呉港港湾計画書

－　軽易な変更　－

令和８年１０月

呉港港湾管理者

呉港港湾計画図（昭和地区）

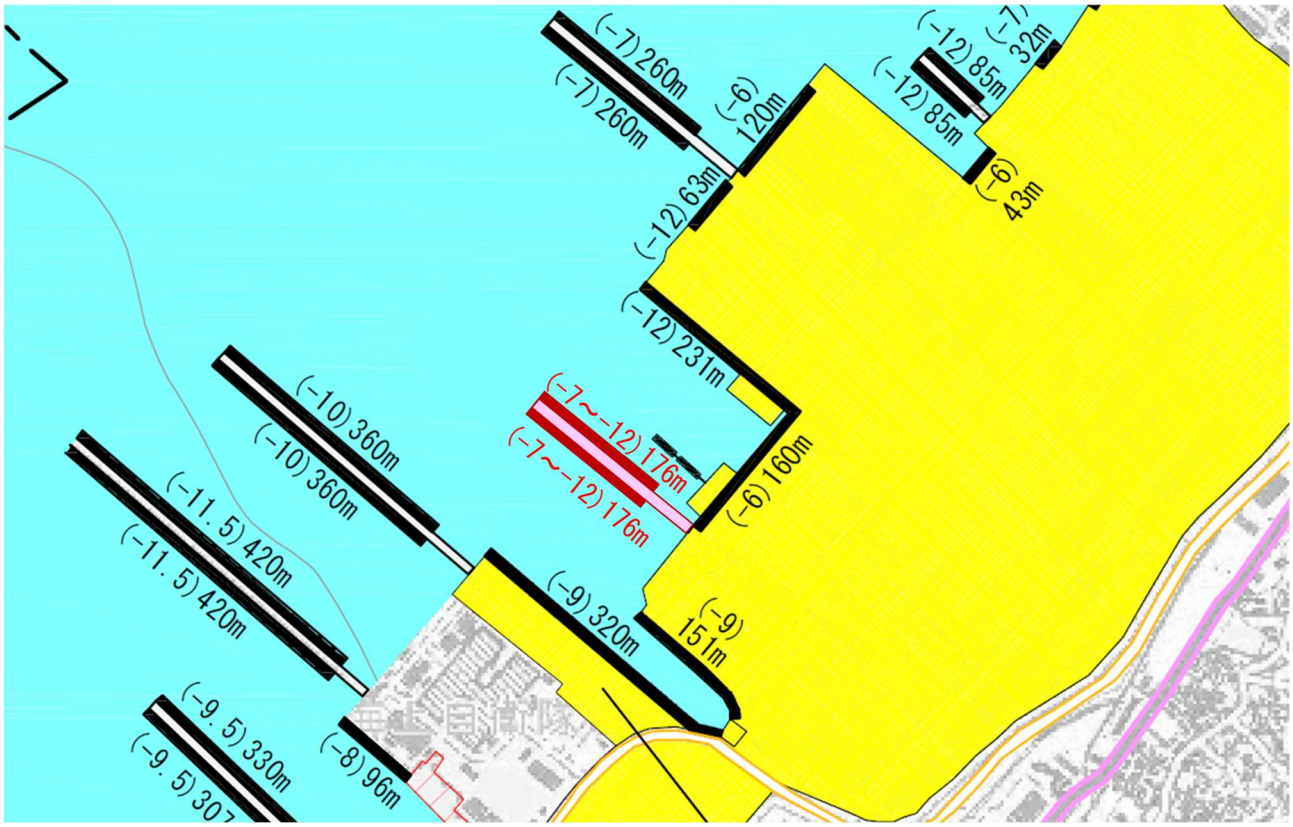
企業の要請に対応するため、以下の施設について計画を変更する。

水深７～１２ｍ　岸壁２バース　延長１７６ｍ［既設の変更計画］

（既設

水深１１．５～１２ｍ　岸壁２バース　延長２６７ｍ）
